## ufun 时钟问题更改方案

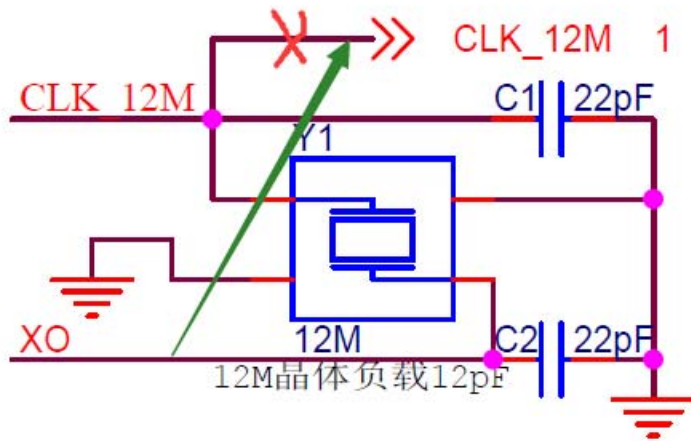
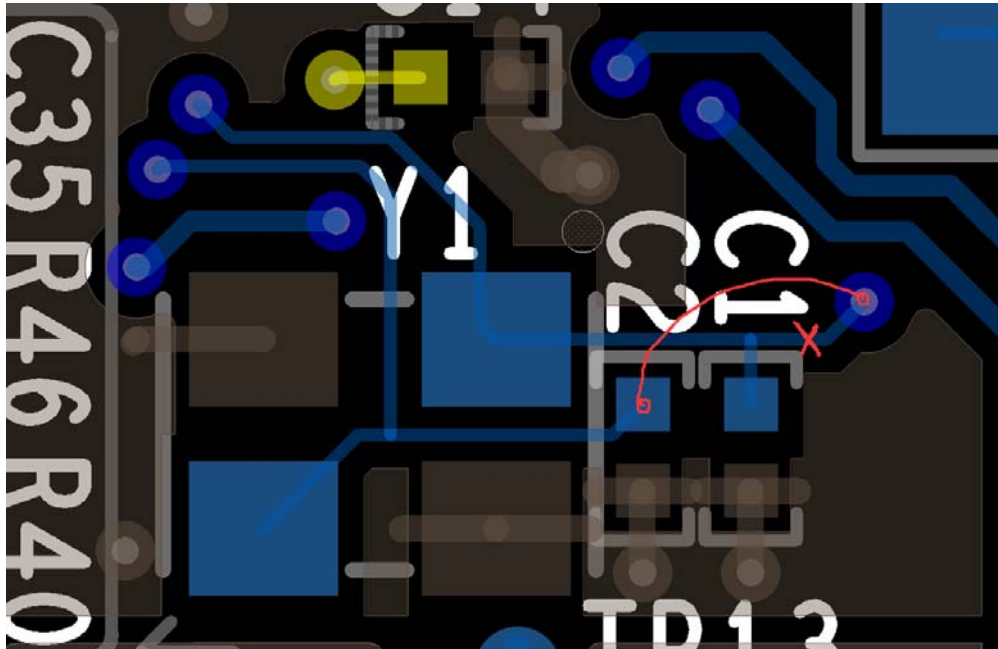
可将引到 ARM 的时钟连到 340 芯片的 XO 引脚。

如图位置，割断 c1 上端连到过孔的线，将过孔阻焊刮开，焊线连到 c2 的上端管脚。
